不 合 箇 所 説 明 図

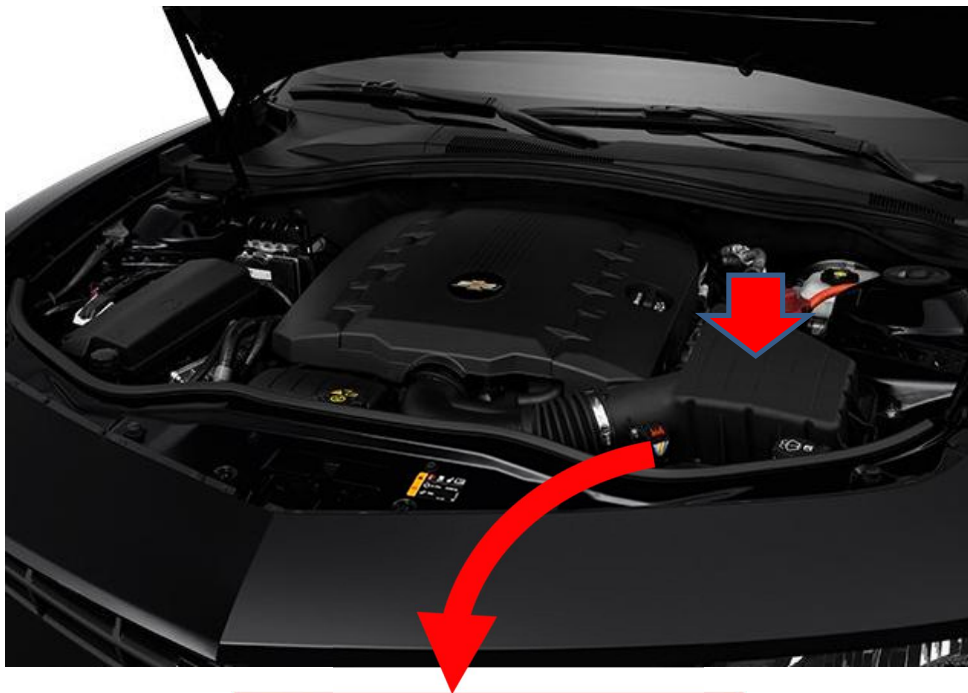
不具合発生箇所

ステアリングシステムにおいて、インターミディエイトシャフトのピニオンボルトの締めつけが不適切なものがある。そのため、最悪の場合、当該ボルトが外れ、ステアリング操作に支障をきたすおそれがある。

当該ボルトを点検し、緩みがある場合には適切に締めつけする。

左ストラット部分に白色ペイントを塗布する。
